कार्यालय प्रभागीय निदेशक सामाजिक वानिकी वन प्रभाग इटावा

पत्रांक 3309 /14–1 दिनांक इटावा, जनवरी, 12 ,2023

विषयः– जनपद इटावा की तहसील इटावा के अन्तर्गत इटावा–ग्वालियर मार्ग राष्ट्रीय राजमार्ग सं0–92 (नया राष्ट्रीय राजमार्ग सं0–719) के किमी0–70.500 से 74.700 तक के भाग तक 02 से 04 लेन चौडीकरण एवं सुदृढीकरण में सामाजिक वानिकी प्रभाग इटावा में प्रस्तावित 6.930 हे0 संरक्षित वनभूमि के गैर वानिकी प्रयोग एंव उस पर अवस्थित 259 वृक्षों के पातन एवं राष्ट्रीय चम्बल वन्यजीव विहार आगरा के अन्तर्गत किमी0–74.700 से 77.950 तक 02 से 04 लेन चौडीकरण एवं सुदृढीकरण हेतु प्रस्तावित 3.895 हे0 संरक्षित एवं 1.45 हे0 आरक्षित वनभूमि एवं उस पर अवस्थित 6699 वृक्षों के पातन अर्थात कुल प्रस्तावित 12.275 हे0 वनभूमि के गैर वानिकी प्रयोग वन उस पर अवस्थित कुल 6958 वृक्षों के पातन हेतु वन संरक्षण अधिनियम 1980 के अन्तर्गत अनुमति प्रदान किये जाने के सम्बन्ध में।

ऑनलाइन प्रस्ताव सं0–FP/UP/ROAD/150997/2022

Map showing proposed RoW , Existing RoW and road side strip plantation land in project of Rehabilitation and up gradation to four lane road from km 70.500 to 74.700 of Etawah-Gwalior road NH-92 (NH-719) in social forestry division Etawah District-Etawah

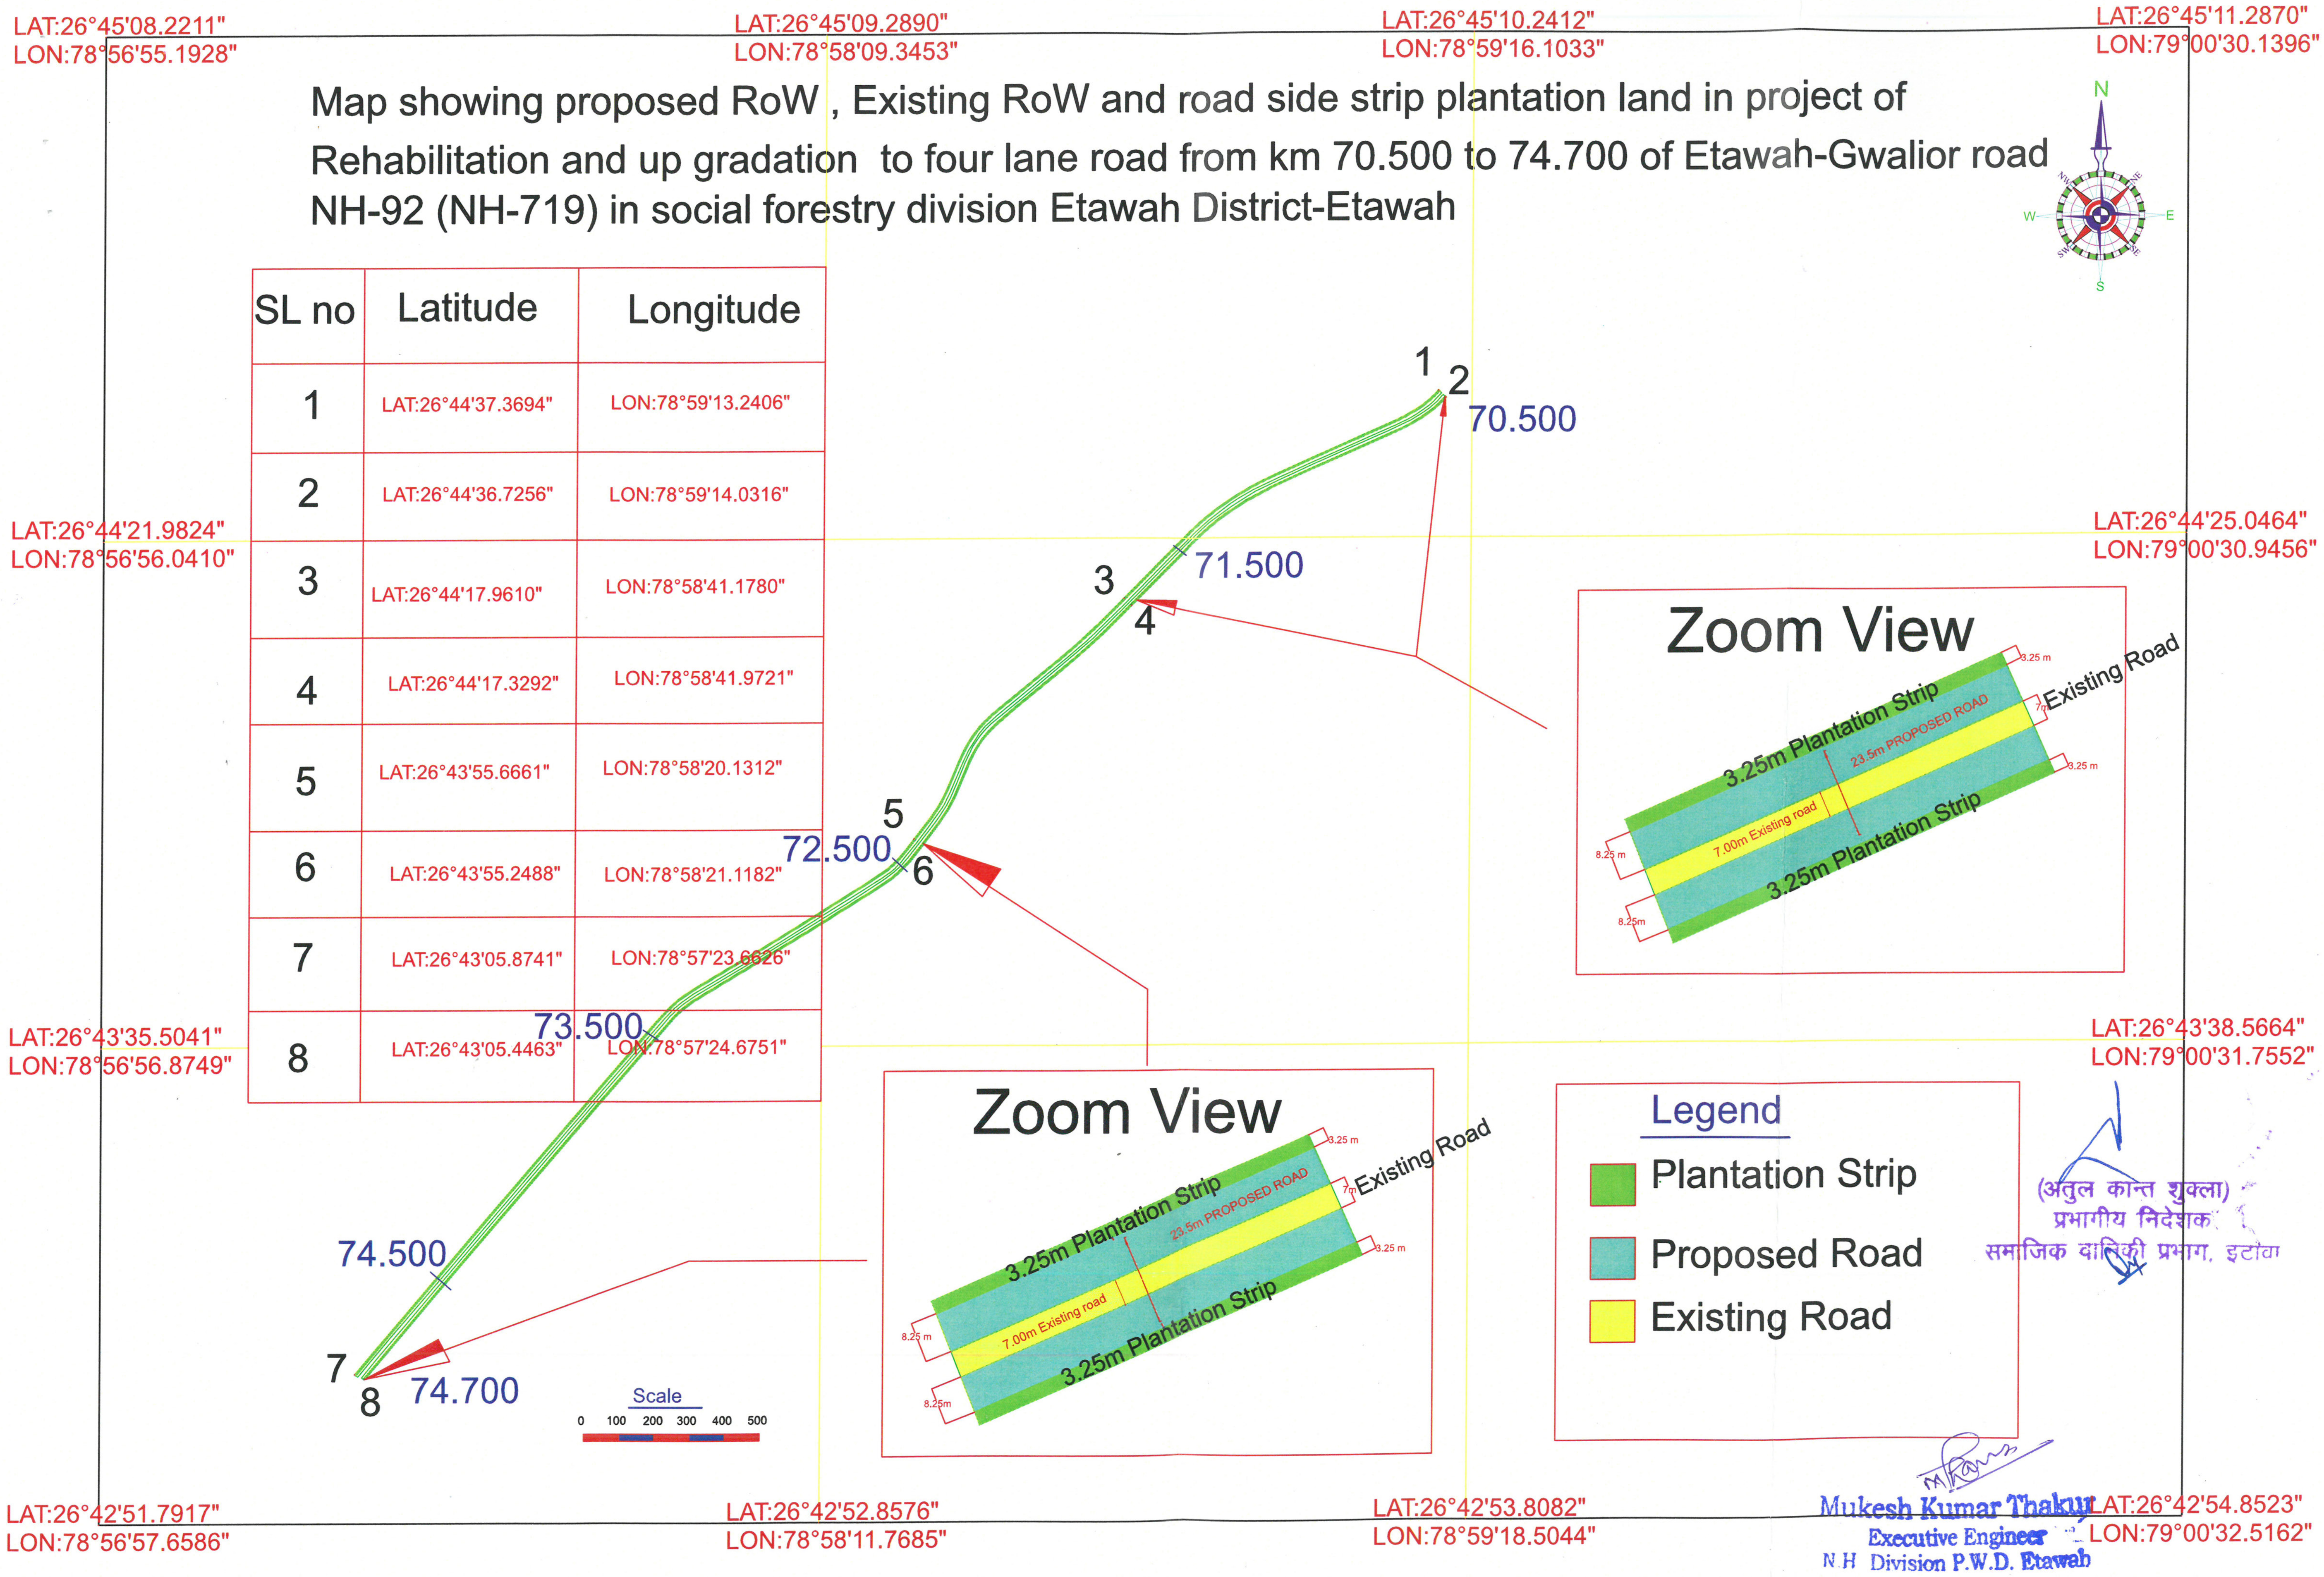
6	Details of existing ROW proposed RoW and land width (row) availability for road side plantation needs to be submitted and accordingly plantation scheme for raod side plantation needs to be submitted.	प्रस्तावक विभाग द्वारा अवगत कराया गया है कि वर्तमान में मार्ग की चौडाई 07 मी0 जिसे 23.5 मी0 चाडा किया जाना प्रस्तावित है साथ ही मार्ग के दोनो ओर 3.25 मी0 की पटटी मार्ग के किनारे वृक्षारोपण हेतु प्रयोग में लायी जायेगी। पटरी वृक्षारोपण योजना संलग्न है।
7	NOC from concerned dept. needs to be submitted.	प्रस्तावक विभाग द्वारा अवगत कराया गया है कि प्रस्तावित मार्ग में कोई भी नहर/रेलपथ या अन्य राष्ट्रीय मार्ग न होने के कारण अन्य विभागों की अनापत्ति की आवश्यकता नहीं है।
8	When was the existing road constructed? Details need to be provided.	प्रस्तावक विभाग द्वारा अवगत कराया गया है प्रस्तावित मार्ग का निर्माण 1960 ये पूर्व किया गया तथा 10.02.1960 को उक्त मार्ग संरक्षित वनक्षेत्र के रूप में अधिसूचित किया गया।

4	Whether area proposed for diversion under Chambal wildlife Division. Agra forms part of Taj Trapezium Zone (TTZ) or not. If yes, the permission of Hon'ble Supreme Court needs to be submitted.	प्रस्तावित स्थल में प्रदर्शित मार्ग Taj Trapezium Zone (TTZ) की ससंचित सीमा से बाहर है।
5	As per the area proposed for Diviersion falls with in Chambal Wildlife Division Agra. So the approval of NBWL needs to be submitted.	प्रस्ताव के साथ वन्यजीव संरक्षण अधिनियम–1972 के अन्तर्गत आवेदन किया गया है। जिसकी प्रस्ताव सं0–FP/UP/road/150997/2022 है।
6	Details of existing ROW proposed RoW and land width (row) availability for road side plantation needs to be submitted and accordingly plantation scheme for raod side plantation needs to be submitted.	वर्तमान में मार्ग की चौडाई 07 मी0 जिसे 23.5 मी0 चाडा किया जाना प्रस्तावित है साथ ही मार्ग के दोनो ओर 3.25 मी0 की पटटी मार्ग के किनारे वृक्षारोपण हेतु प्रयोग में लायी जायेगी। पटरी वृक्षारोपण योजना संलग्न है।

Map showing proposed RoW , Existing RoW and road side strip plantation land in project of Rehabilitation and up gradation to four lane road from km 74.700 to 77.950 of Etawah-Gwalior road NH-92 (NH-719) in National chambal wildlife division Agra District-Etawah

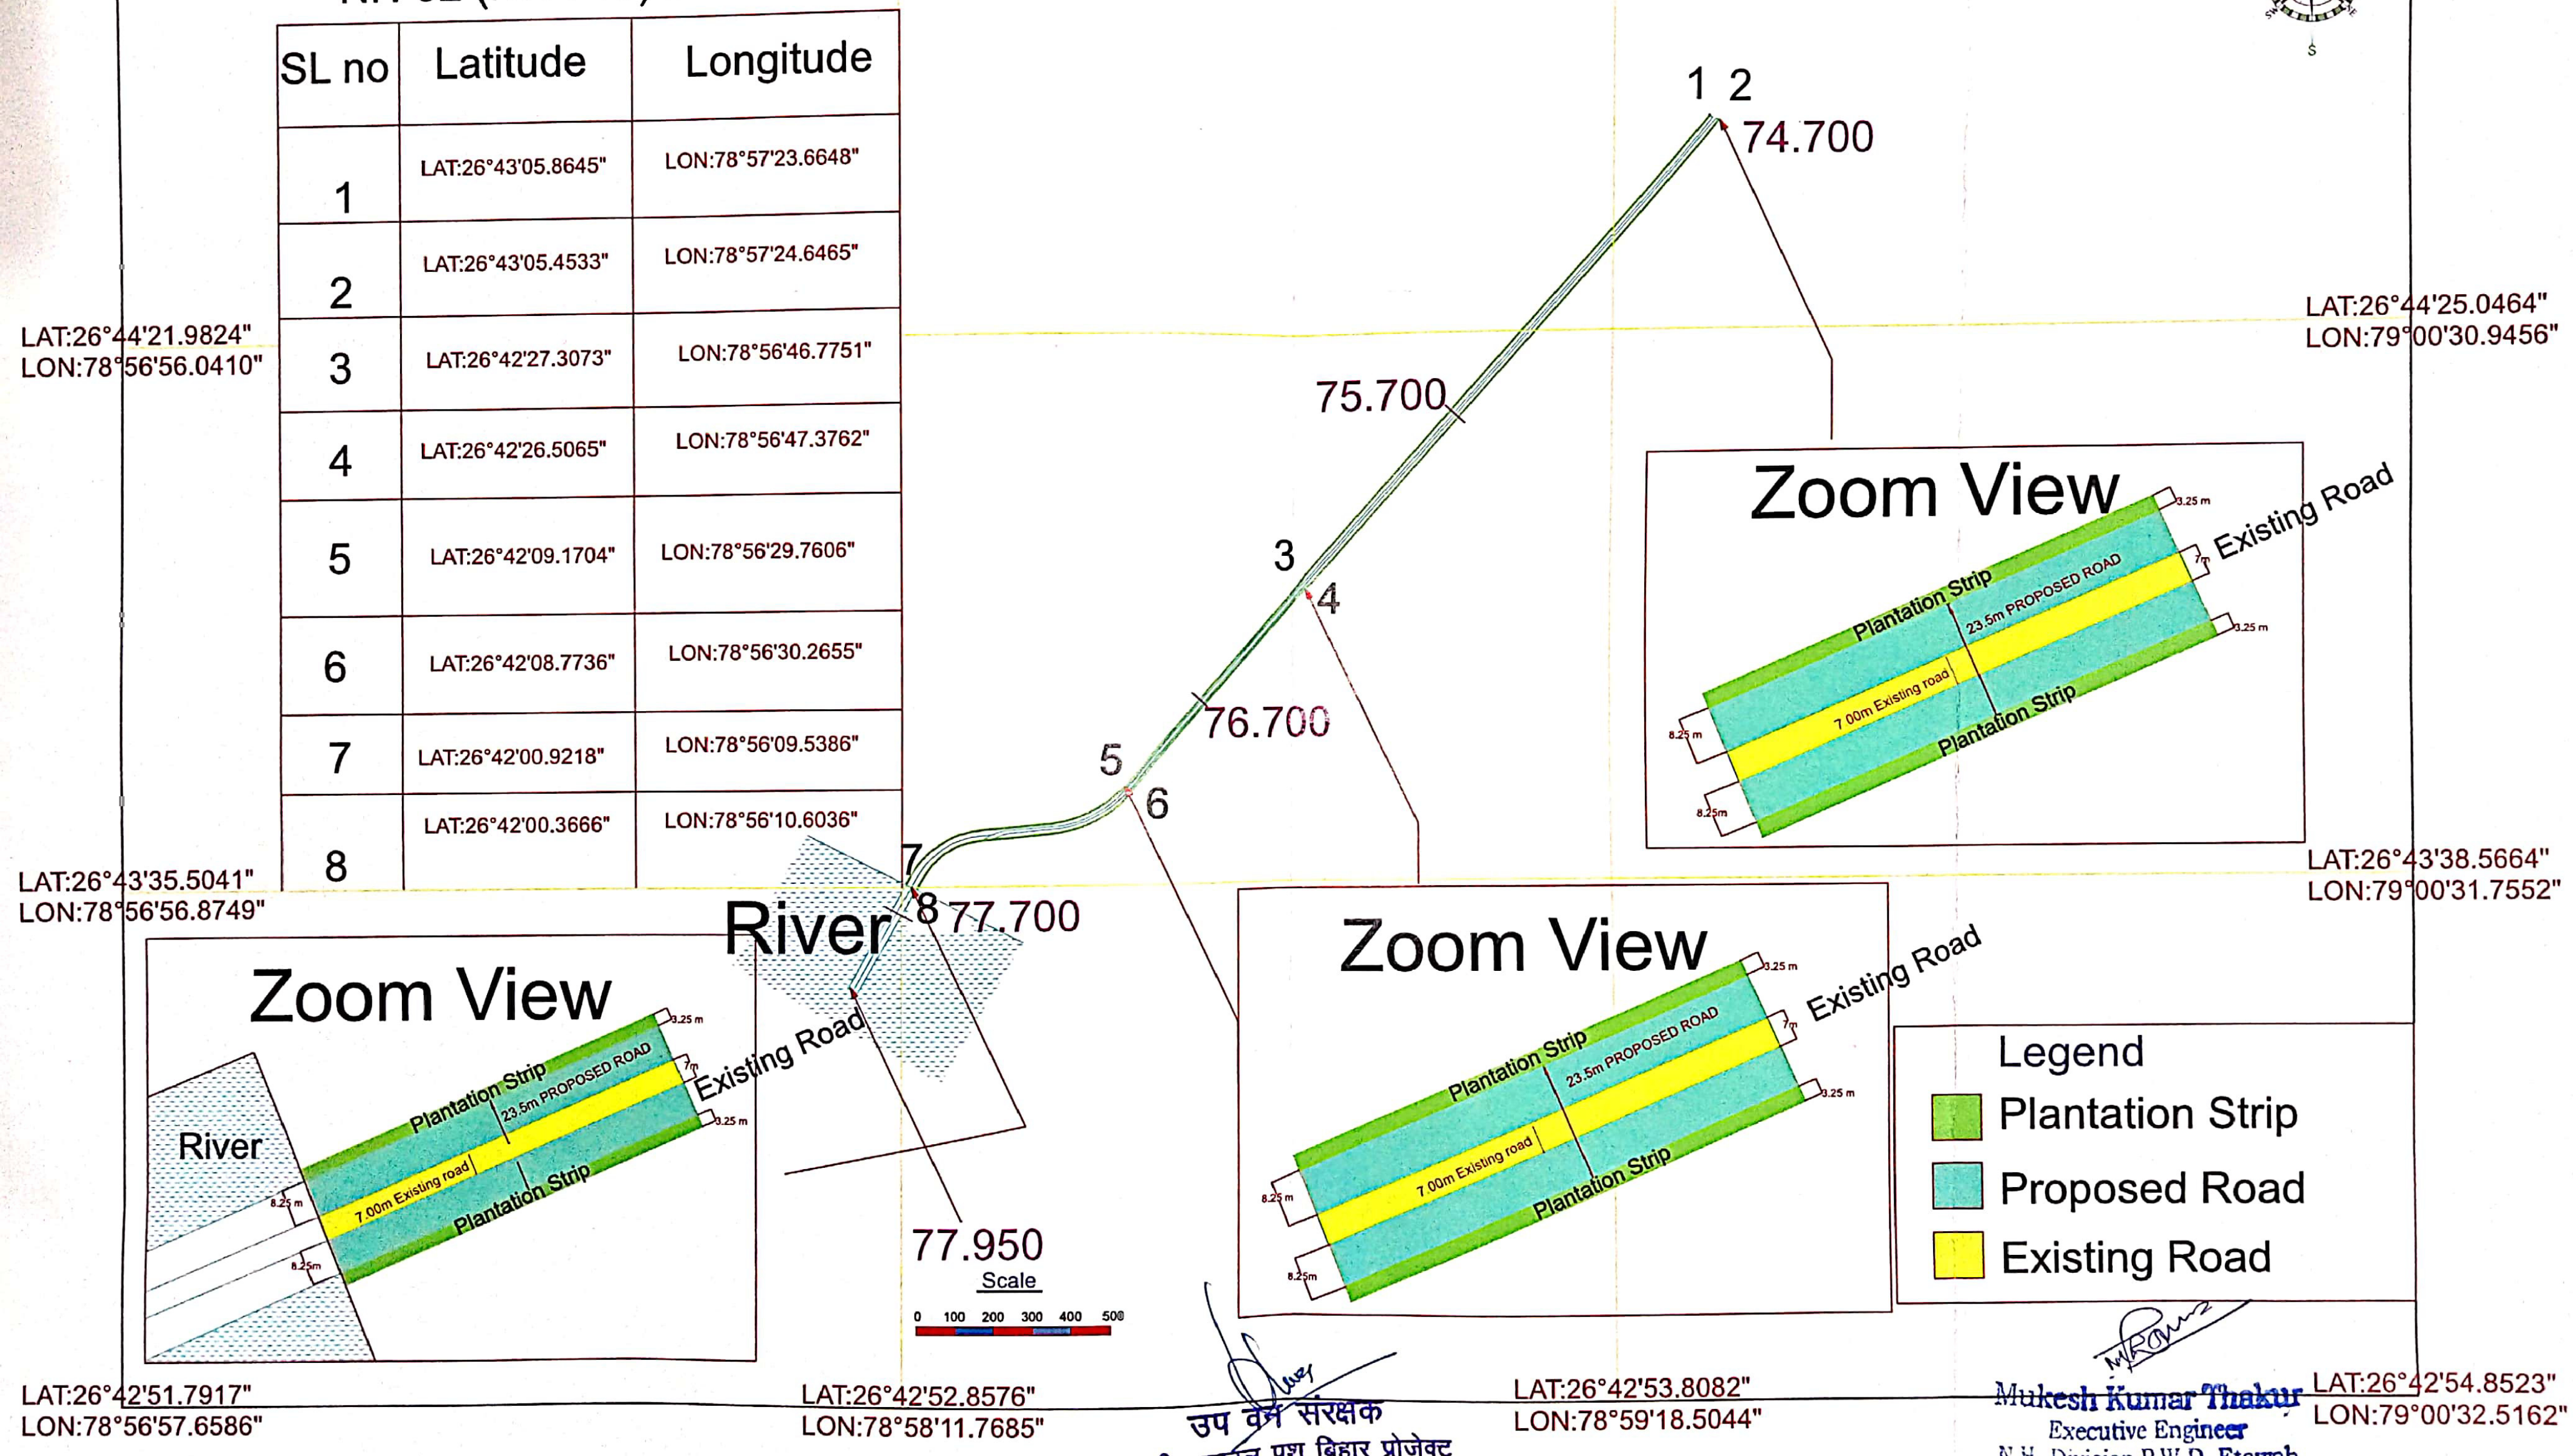
5	As per the area proposed for Diversion falls within Chambal Wildlife Division Agra. So, the approval of NBWL needs to be submitted.	प्रस्ताव के साथ वन्यजीव संरक्षण अधिनियम–1972 के अन्तर्गत आवेदन किया गया है
6	Details of existing RoW proposed RoW and land width (row) availability for road side plantation needs to be submitted and accordingly plantation scheme for road side plantation needs to be submitted.	वर्तमान में मार्ग की चौडाई (existing RoW) 7.00 मी0 है जिसे Upgrade कर 23.5 मी0 चौडा किया जाना प्रस्तावित है। साथ ही मार्ग के दोनो ओर 3.25 मी0 की पटटी मार्ग के किनारे वृक्षारोपण हेतु प्रयोग में लायी जायेगी।
7	NOC from concerned dept. needs to be submitted.	प्रस्तावित मार्ग के निर्माण में कोई भी नहर/रेलपथ या अन्य राष्ट्रीय मार्ग प्रभावित न होने के कारण अन्य विभागो की अनापत्ति की आवश्यकता नहीं है।
8	When was the existing road constructed? Details need to be provided.	प्रस्तावित मार्ग का निर्माण वर्ष 1960 से पूर्व किया गया। 10.02.1960 को उक्त मार्ग संरक्षित वनक्षेत्र के रूप में अधिसूचित किया गया।

mentioned from Km. 70.500 to 78.600 Km of NH-92 (new NH-719). This needs to be clarified	
4	Whether area proposed for diversion under Chambal wildlife Division. Agra forms part of Taj Trapezium Zone (TTZ) or not. If yes, the permission of Hon'ble Supreme Court needs to be submitted.	प्रस्तावित स्थल में प्रदर्शित मार्ग TTZ की संसूचित परिधि से बाहर है।
5	As per the area proposed for Diversion falls within Chambal Wildlife Division Agra. So, the approval of NBWL needs to be submitted.	प्रस्ताव के साथ वन्यजीव संरक्षण अधिनियम– 1972 के अन्तर्गत आवेदन किया गया है। जिसका प्रस्ताव सं0 **FP/UP/ROAD/150997/2022** है।
6	Details of existing RoW proposed RoW and land width (row) availability for road side plantation needs to be submitted and accordingly plantation scheme for road side plantation needs to be submitted.	वर्तमान में मार्ग की चौडाई (existing RoW) 7.00 मी0 है जिसे Upgrade कर 23.5 मी0 चौडा किया जाना प्रस्तावित है। मार्ग के दोनो ओर 3.25 मी0 की पटटी मार्ग के किनारे वृक्षारोपण हेतु प्रयोग में लायी जायेगी। पटरी वृक्षारोपण योजना संलग्न है।
